**Onderwerp:** FW: Aankondiging Liander werkzaamheden 2024 Oesterbank, Katwijk

In 2024 wil Liander op eigen initiatief een LS-MS netverzwaring uitvoeren in de wijk nabij de Oesterbank. Katwijk omdat het net op termijn niet meer kunnen voldoen aan de vraag naar energie. Om het net hier veilig en betrouwbaar te maken willen we de volgende werkzaamheden uitvoeren, namelijk:

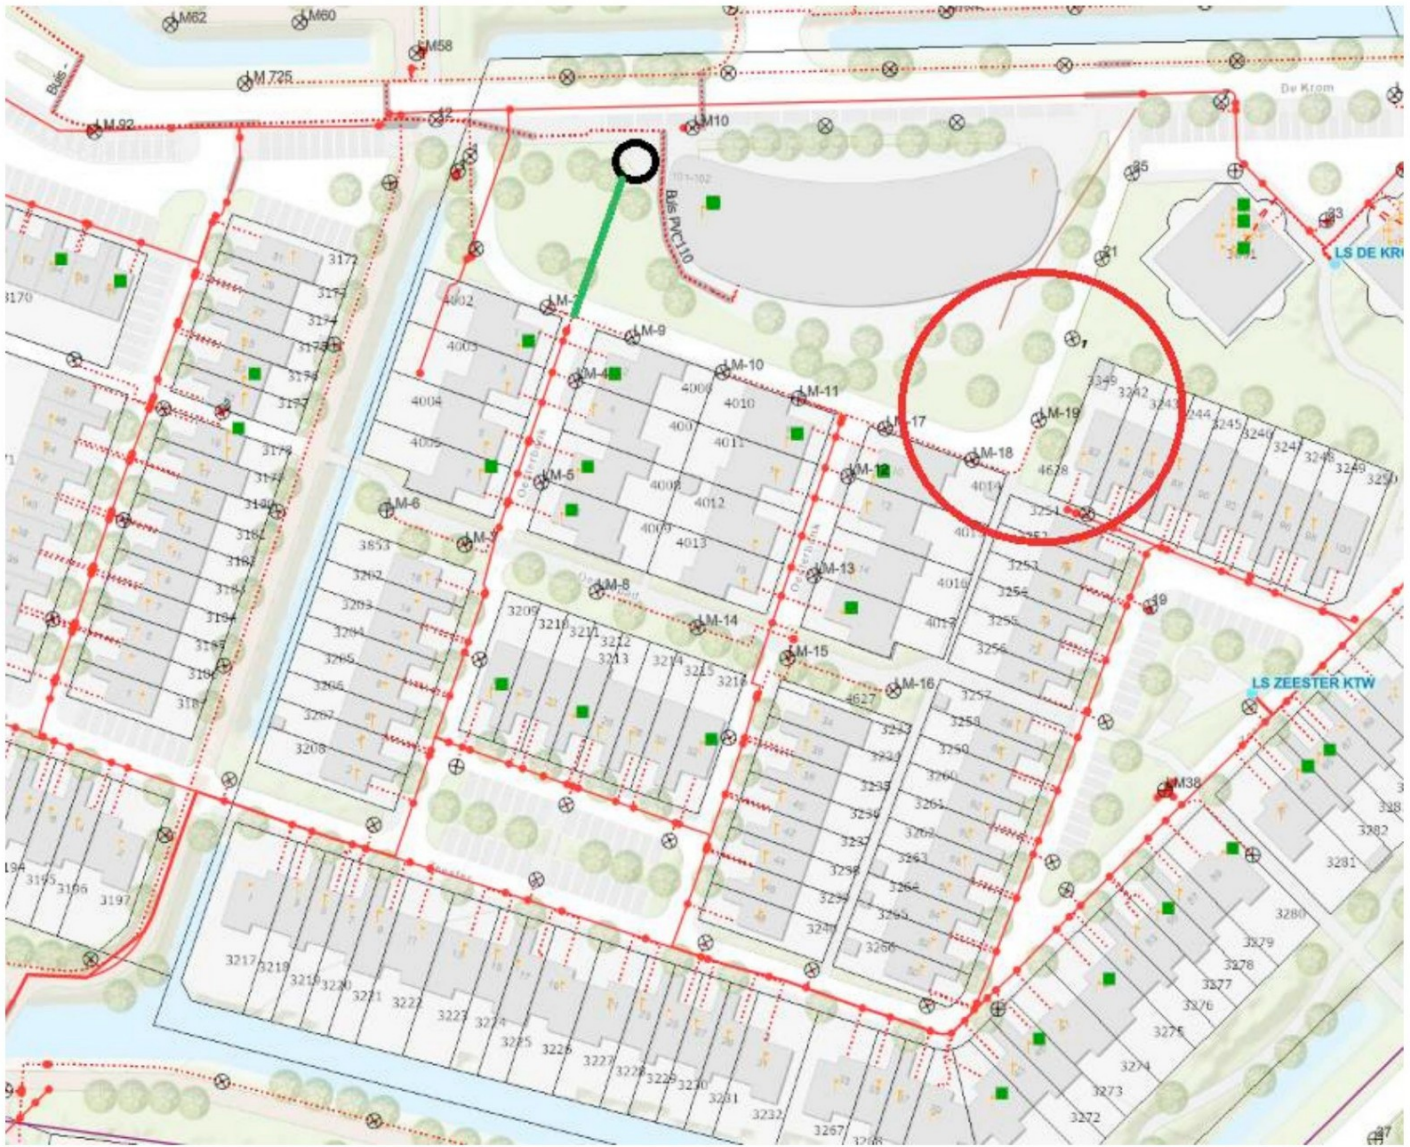
Naar aanleiding van de voorgestelde plaats naast de ondergrondse containers bij de KOK kinderopvang de Krom heb ik intern het volgende feedback ontvangen:

- Netarchitect geeft aan voor de locatie dat het LS-net te grote onderlinge afstanden krijgt. Hiervoor zouden we de kabel door het groen heen moeten trekken. Indien dit niet mogelijk is zien we een juiste locatie aan de andere kant van de kinderopvang (zie rode cirkel hieronder).
- De operationele installatie geeft aan dat de locatie naast de containers niet geheel ideaal is i.v.m. de beschikbare ruimte voor onderhoud & storingen en de veiligheidsrisico's die hiermee hand in hand gaan. Als deze plaatst overgekomen wordt zullen we de stoep moeten aanpassen zodat er genoeg ruimte is voor de Liander monteur, de weggebruiker en de voetganger. Een andere optie is de locatie aan de andere kant van de KOK kinderopvang zoals de netarchitect dit voorstelt (zie locatie

hieronder).

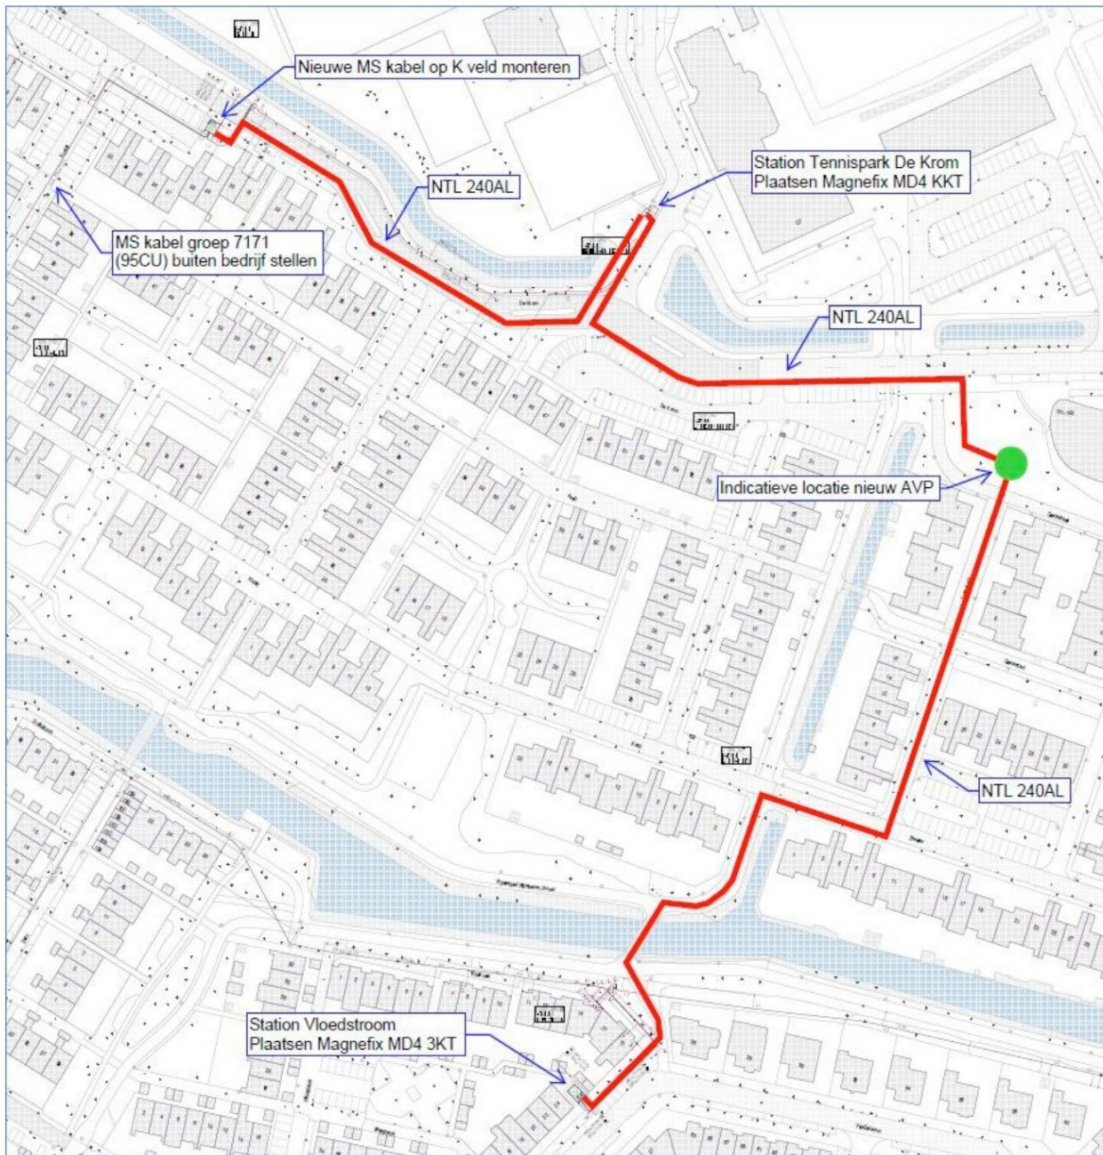
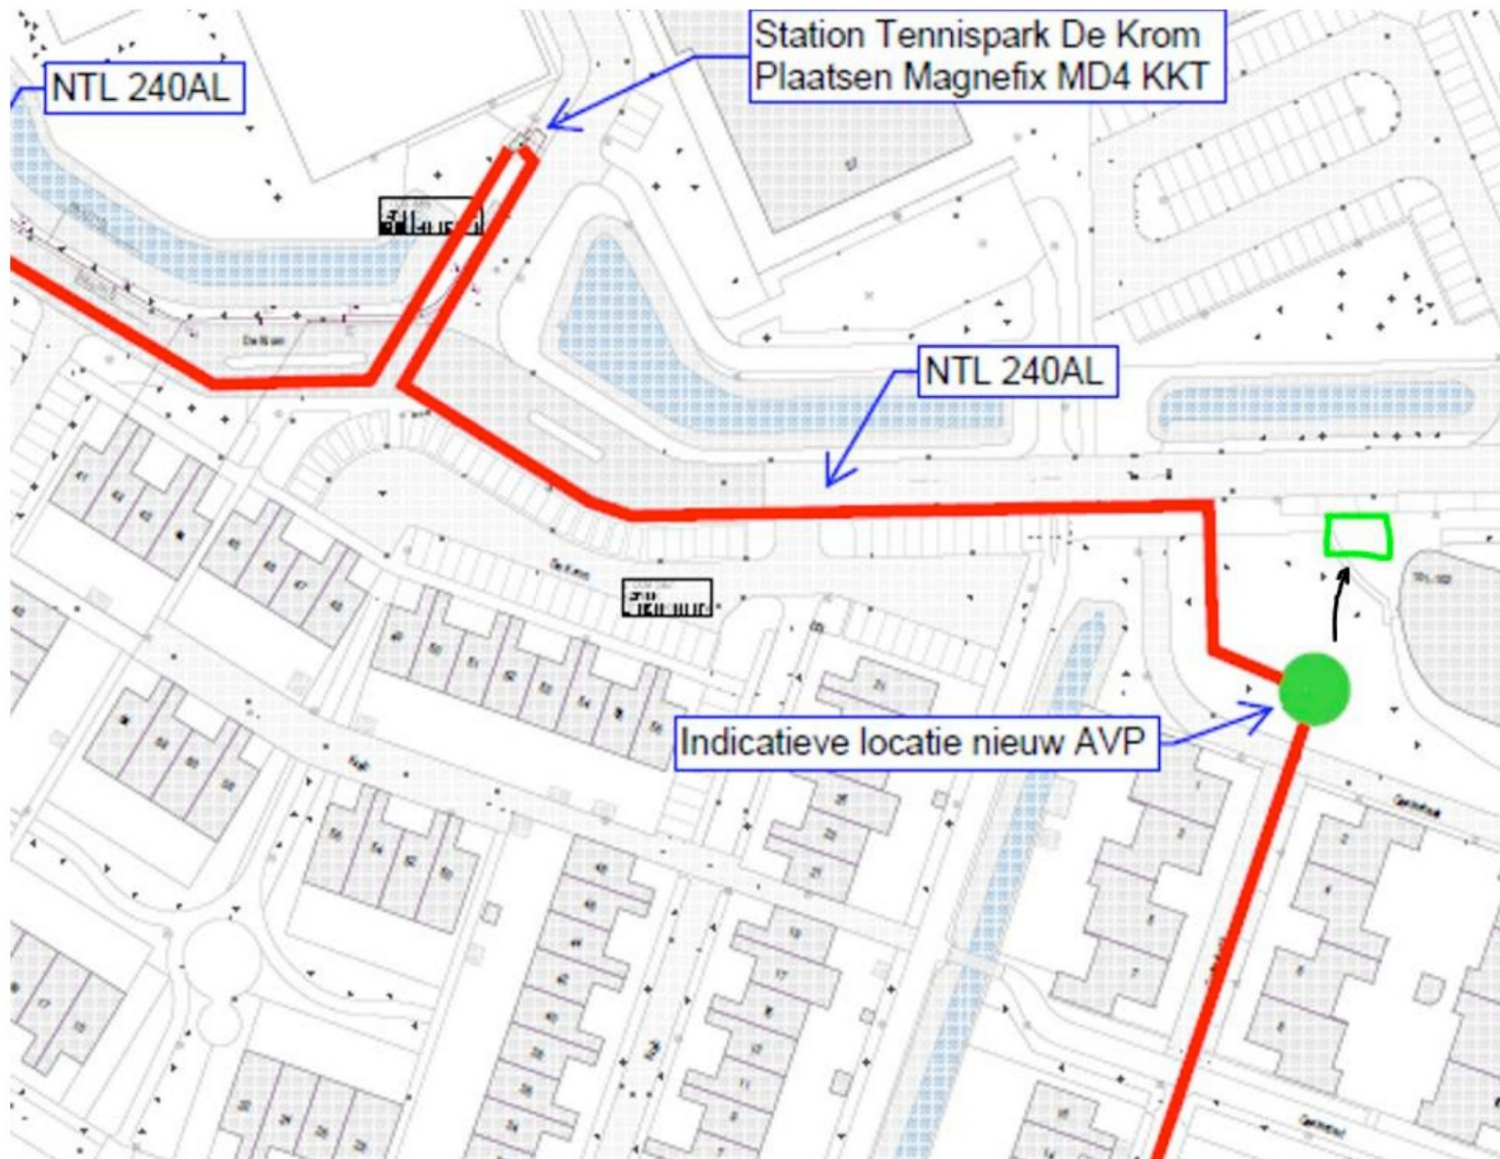
Ik zie dat de afstand (via de weg) naar ons bestaande LS net vanaf deze locatie wel een stuk groter wordt. Een voorwaarde voor mij zou dan ook zijn dat we de kabels conform het groen gearceerde tracé mogen aanleggen (kortste route). Mocht er geschoven moeten worden met het AVP dan gaat mijn voorkeur overigens uit naar een locatie in de rode cirkel (of eventueel nog iets meer naar het zuiden).

Nu krijg ik een alternatieve locatie toegewezen gekregen naast een ondergronds container voor die kinderopvang. Wij nog niet gestart met de detailengineering maar zie jij nog belemmeringen qua voorgestelde locatie voor plaatsing AVP?

Indicatie tracé:

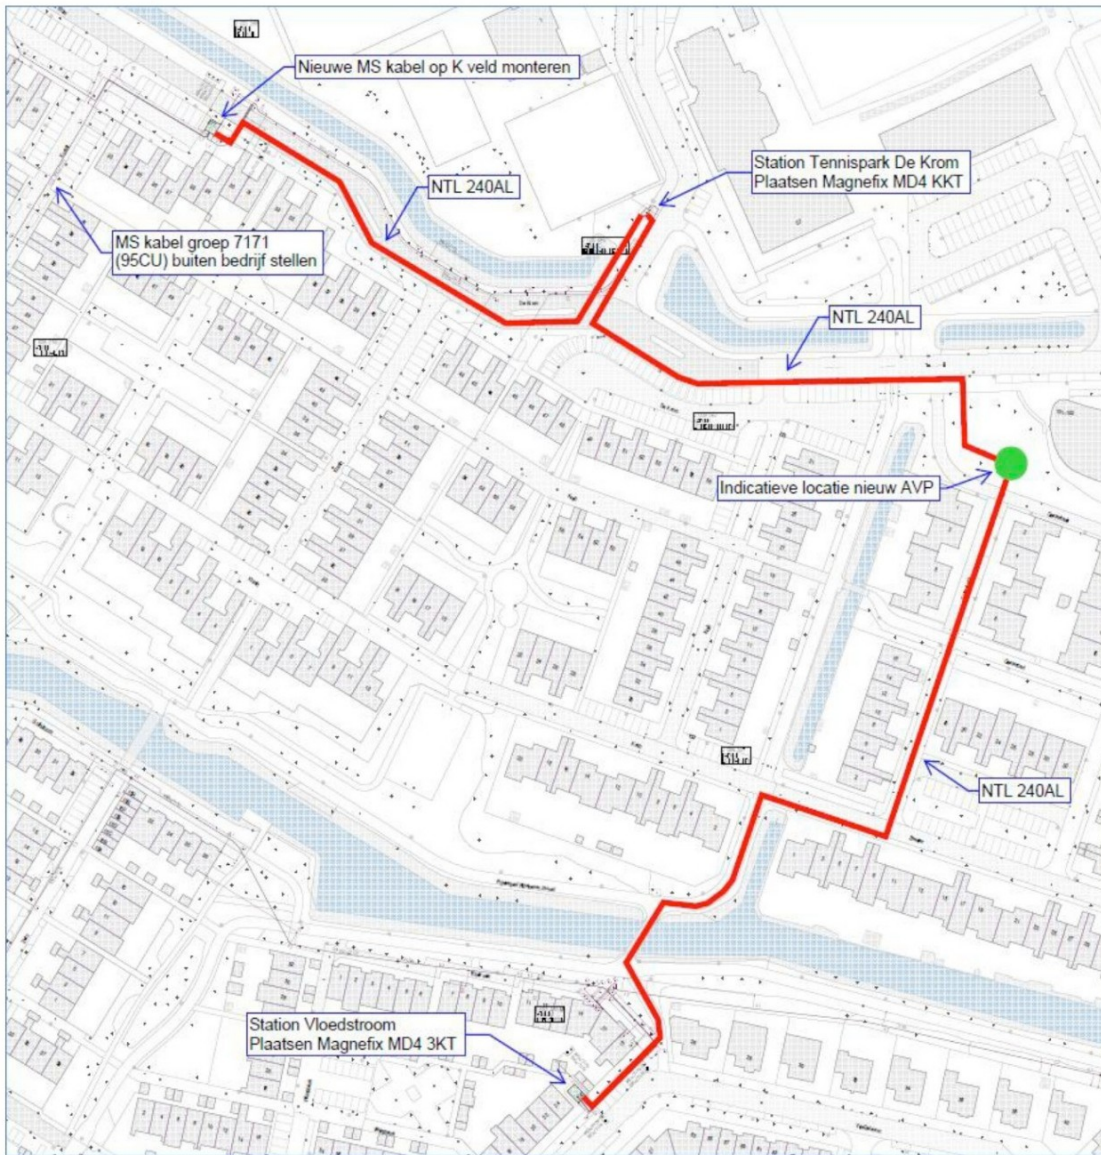
- Reconstructie van het MS-net;
- Bestaande LS vermaasde net wijzigen naar een ster-net. We zullen hiervoor 2x LS-kasten gaan verwijderen;
- Bestaande trafostations Tennispark "de Krom" en Vloedstroom verzwaren;
- Het stichten van een nieuw algemeen voedingspunt (AVP) nabij het KOK kinderopvang. Het stichten van een nieuw AVP is noodzakelijk om het LS en MS-net te verzwaren. De zogeheten "sweet-spot" zien we bij het veldje nabij het KOK kinderopvang.

Graag zou ik met jou in gesprek treden om een AVP-locatie overeen te komen.
